第14章　準備書の記載事項の修正の内容

以下に示す主な理由により、準備書の記載事項を修正し、評価書の作成を行った。

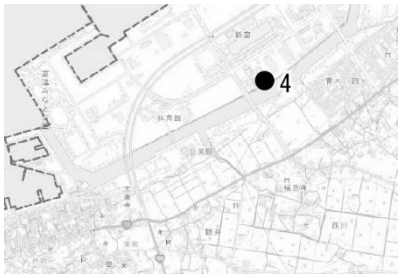
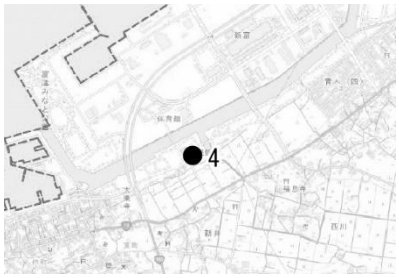
準備書の記載内容	頁・行	評価書の記載内容	頁・行
風速階級別	7-14頁 5行目	風力階級別	7-14頁 5行目
風速階級別出現頻度	7-15頁 17行目	風力階級別出現頻度	7-15頁 17行目
表7.2.1-6 （表中）風速階級	7-16頁	表7.2.1-6 （表中）風力階級	7-16頁
表7.2.1-9　風速階級別風向出現頻度	7-22頁	表 7.2.1-9　季節別風向出現頻度及び平均風速	7-22頁
表7.2.1-43、表7.2.1-44、表7.2.1-45、表7.2.1-46、表7.2.1-47 （脚注） 注2）「ちばの環境大気」	7-55頁 7-56頁 7-57頁 7-58頁 7-60頁	表7.2.1-43、表7.2.1-44、表7.2.1-45、表7.2.1-46、表7.2.1-47 （脚注） 注2）「ちばの大気環境」	7-55頁 7-56頁 7-57頁 7-58頁 7-60頁
高度 500mの最多風向は南西で出現頻度が17.9%となっている。	7-70頁 9行目	高度 500mの最多風向は南西で出現頻度が17.9%となっている。注) 注）地上（10m）と高度50m以上では最多風向が異なっているが、要因としては、地上気象と上層気象では測定期間・頻度が異なっていること、また、地上部では地面摩擦の影響が大きいが、高度の上昇とともに摩擦力に加えコリオリ力が影響し、その結果、風向きが右回りに代わっていく（エクマン・スパイラル）現象が起きていると考えられる。	7-70頁 9行目
【無風時（風速0.4m/s以下）：Briggs式】 ΔT：温度傾度(℃/m)	7-88頁	【無風時（風速0.4m/s以下）：Briggs式】 $d\theta/dz$：温度勾配(℃/m)	7-88頁
なお、内部境界層発達によるフュミゲーション発生時の予測式等は資料編（資料2.5）に示す。	7-91頁 5行目	なお、方法書に対する知事意見を踏まえ、内部境界層発達によるフュミゲーション発生時についても予測を行った。予測式等は資料編（資料2.5）に示す。	7-91頁 5行目
図7.2.1-29、図7.2.1-30、図7.2.1-31、図7.2.1-32、図7.2.1-33 （図中）現地調査地点「4.富津埋立記念館」の位置

7-104頁 7-105頁 7-106頁 7-107頁 7-108頁	図7.2.1-29、図7.2.1-30、図7.2.1-31、図7.2.1-32、図7.2.1-33 （図中）現地調査地点「4.富津埋立記念館」の位置
